## STELLUNGNAHME GRUNDWASSERMODELL

VORHABEN: Standortuntersuchung  
der geplanten Deponie Ampfing  
zur Wiederverfüllung einer  
Deponie der Klasse 0  
in der Gemeinde und Gemarkung Ampfing

DATUM: 10.09.2021

PROJEKT-NR.: H205535

Abb. (1): Auszug aus Modellierung mit Abstand zwischen Deponie und Zustrombereich der Trinkwassergewinnung Mettenheim

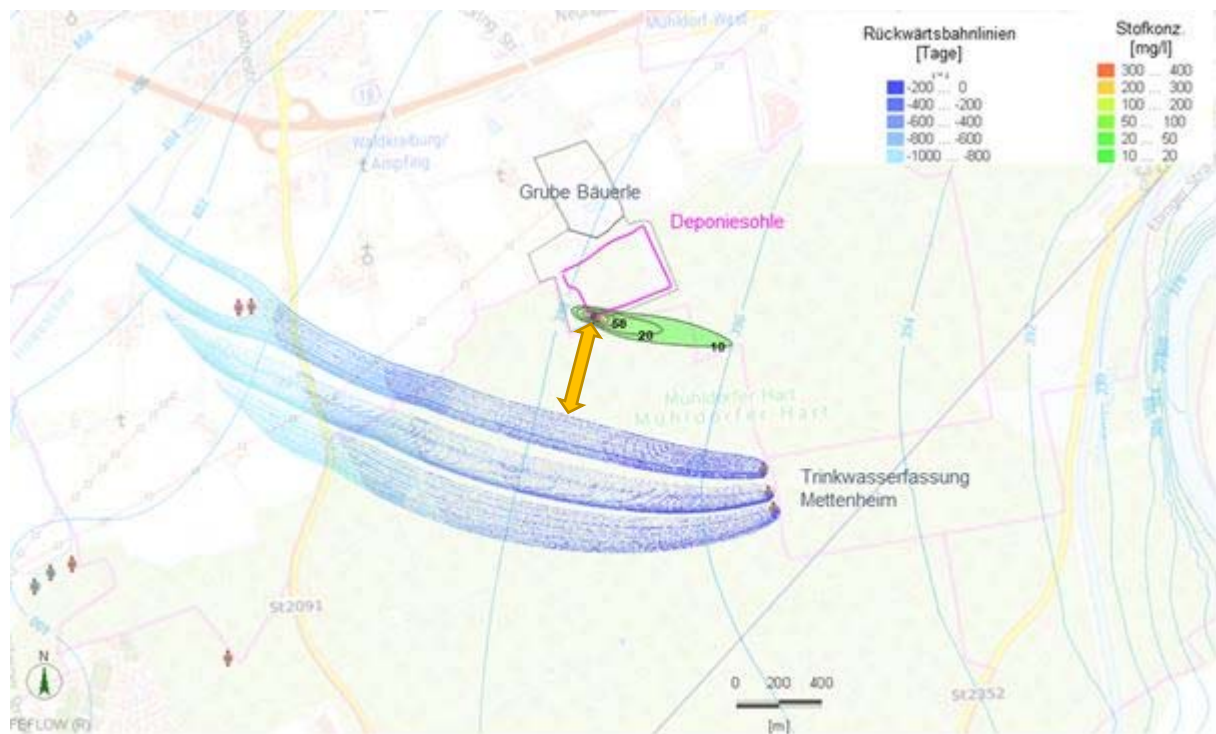
Das Ergebnis der Grundwassermodellierung zeigt, dass in diesem Fall die DK-0 Deponie weit außerhalb des Grundwassereinzugsgebietes liegt (siehe Bericht DHI WASY GmbH Abbildung 4-4).

Der bei den Brunnen ankommende aus der Modellierung resultierende rechnerische Wert von 0,0017 mg/l Sulfat liegt weit unter der Nachweisgrenze und ist dem Prinzip der numerischen Modellierung geschuldet.

Dementsprechend liegt der Sulfatgehalt des Grundwassers im Bereich der Brunnenanlage im fiktiven Schadensfall weiterhin unverändert bei 23,2 mg/l.

Dieser im Modell aufgezeigte „Worst-Case Fall“ zeigt, dass selbst bei einer nicht realistischen offenen Fläche ohne Abdichtung in der Deponiesohle eine schädliche Beeinflussung des Grundwassers im Einzugsgebiet ausgeschlossen ist.

Abb. (2): Auszug aus Modellierung mit Abstand zwischen Deponie und Zustrombereich der Trinkwassergewinnung Mettenheim

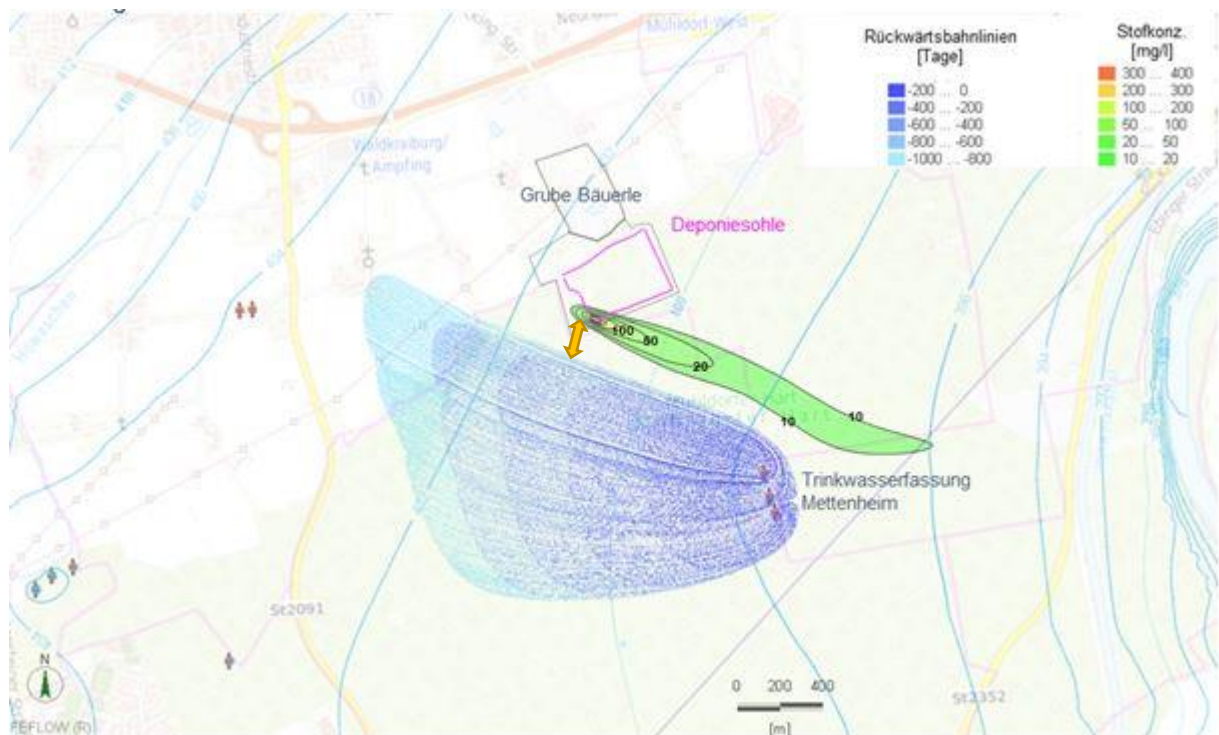
Das Ergebnis der Grundwassermodellierung zeigt, dass selbst dann die DK-0 Deponie außerhalb des Grundwassereinzugsgebietes liegt (siehe Bericht DHI WASY GmbH Abbildung 4-5).

Der aus der Modellierung resultierende rechnerische Sulfatwert von 0,035 mg/l der bei den Brunnen ankommen würde, liegt trotz Extremszenario immer noch unter der Nachweisgrenze.

Dementsprechend läge auch bei 600 mg/l Sulfat am Eintragungspunkt der Sulfatgehalt des geförderteten Wassers noch immer unverändert bei 23,2 mg/l.

Dieser im Modell aufgezeigte fiktive Fall zeigt, dass eine schädliche Beeinflussung des Grundwassers im Einzugsgebiet durch Schadstoffeintrag auf 100 m<sup>2</sup> offener Sohlfläche ohne Abdichtung im Bereich der Deponie nicht stattfindet.
